一般国道169号 伯母峯峠道路 ～コスト増加について～

令和8年1月
国土交通省

2.1 一般国道169号 伯母峠道路 事業概要 コスト増加要因

2.2 (2)現道接続部の構造見直しによる増……………19.3億円

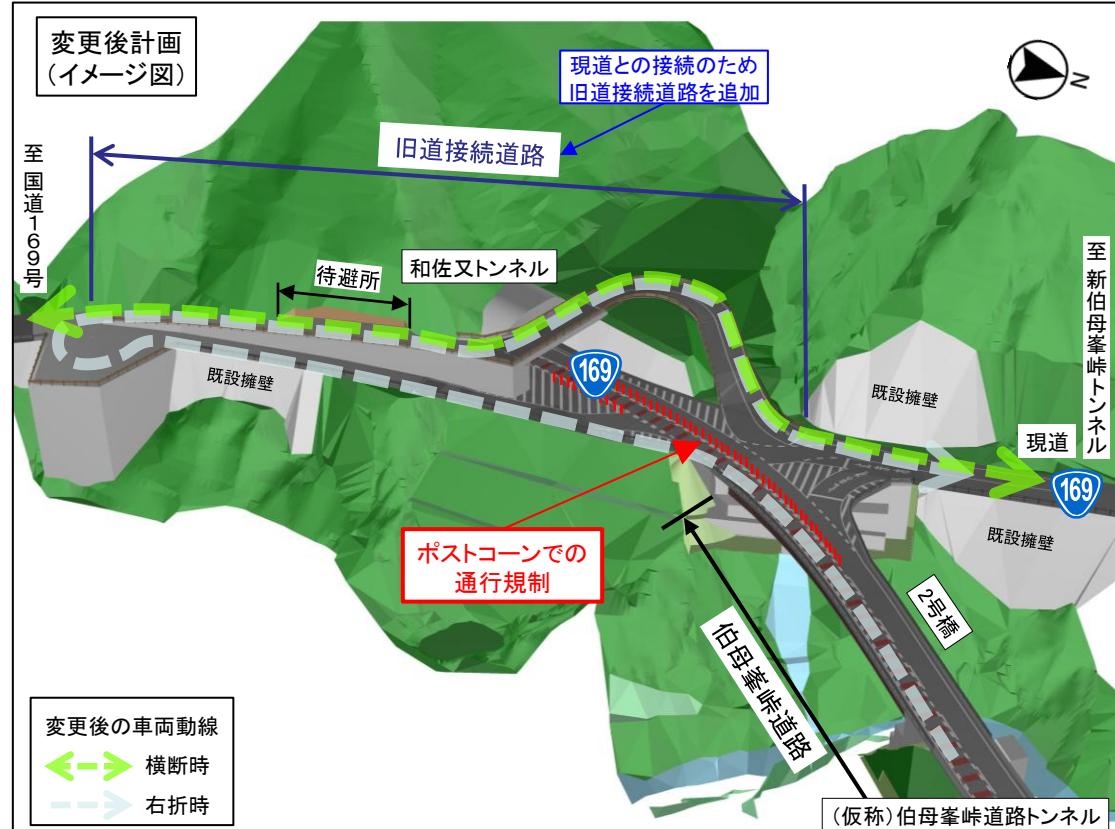
- 当初、終点側現道接続部の交差点計画において、現道からの流入交通は停止線による「一旦停止」での運用を計画していました。
- 関係機関協議の結果、(仮称)伯母峯トンネルと和佐又トンネルの坑口間距離が短いため、坑口間区間での車両横断及び右折に対し通行規制をかけ、和佐又トンネル上を越える跨道橋を用いた構造変更を行ったことにより、増額の必要が生じました。

2.2 (3)重要物流道路の指定に伴うトンネル費用の増……………6.9億円

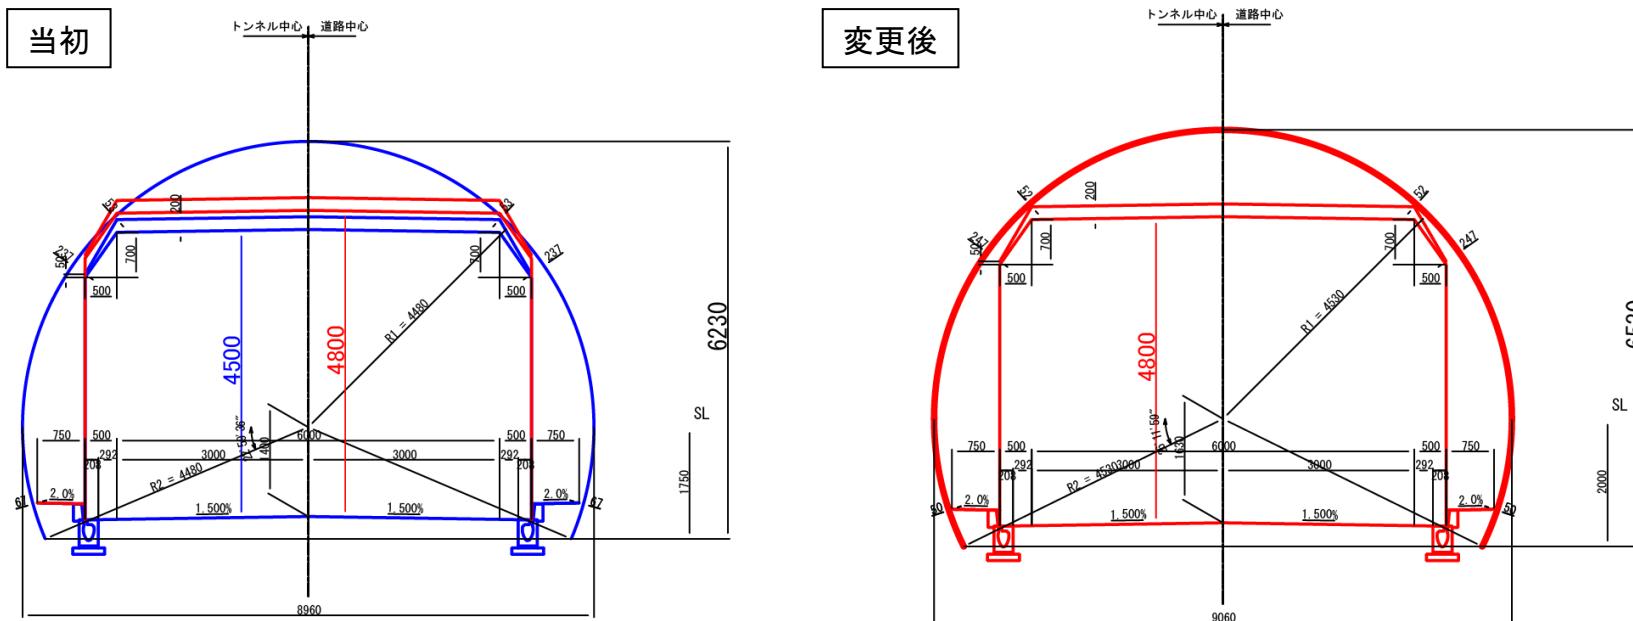
- 令和4年4月1日付で国道169号が重要物流道路として指定されました。
- 指定されたことを踏まえ建築限界を4.5mから4.8mへ変更する必要が生じました。
- それに伴い、トンネル断面積及び建設発生土運搬量が増加しました。

建築限界(青):重要物流道路 考慮なし
建築限界(赤):重要物流道路 考慮あり

2.2 (4)切羽面の肌落ち対策の追加による増…………4.5億円

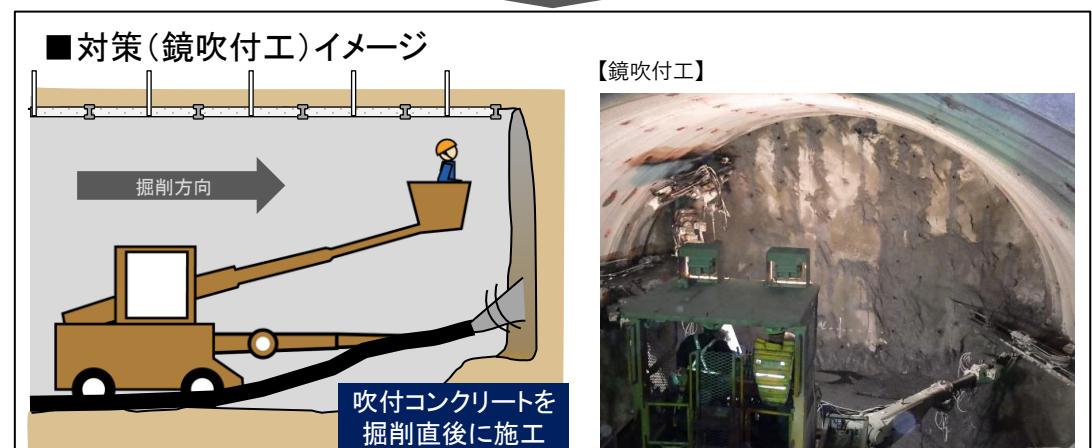
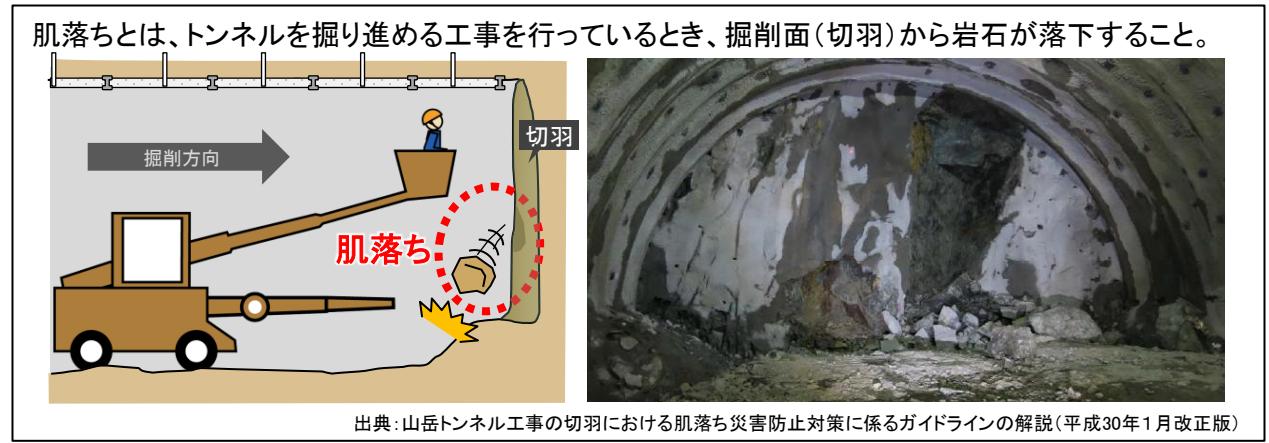
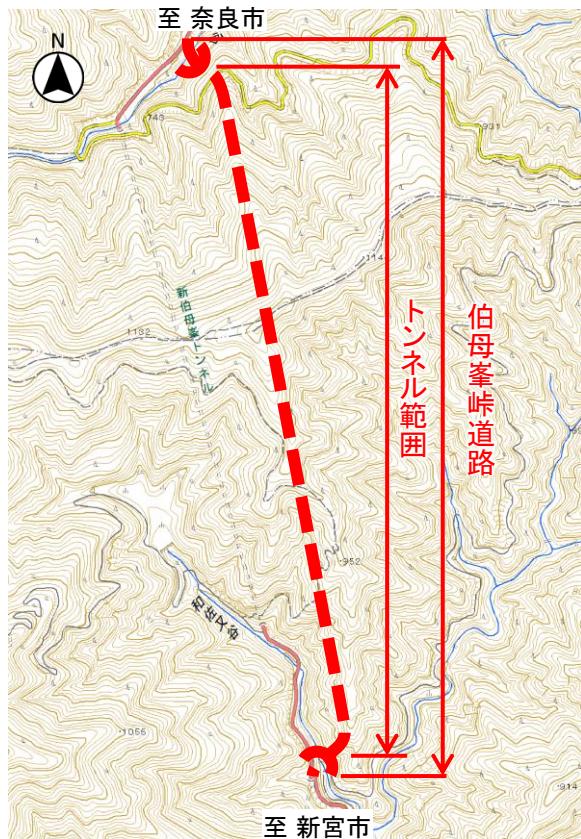
- 詳細設計段階では、トンネル工事における切羽面の肌落ち対策は考慮していませんでした。
- ガイドライン改正を踏まえたトンネル修正設計の結果、切羽面の肌落ち対策として鏡吹付工を追加したことにより、増額の必要が生じました。

3.1 路側排水工の変更によるコスト縮減……………0.3億円

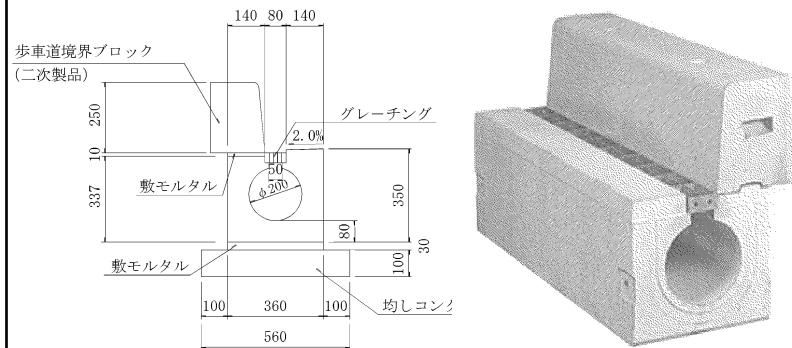
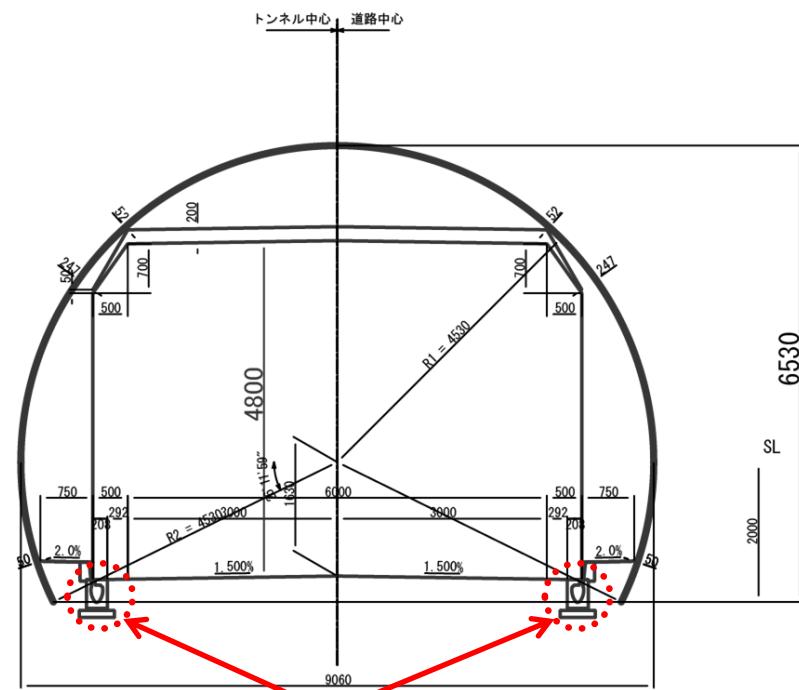
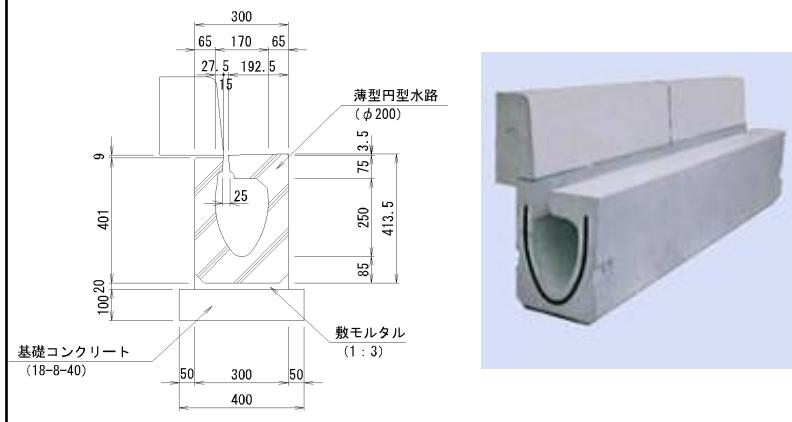
■1号トンネルの路側排水工を近畿地整標準の円型水路から薄型円形水路に変更することにより、内空断面縮小でコスト縮減を図っています。

○当初計画:円型水路(近畿地整標準タイプ※)

○変更後計画:薄型円形水路
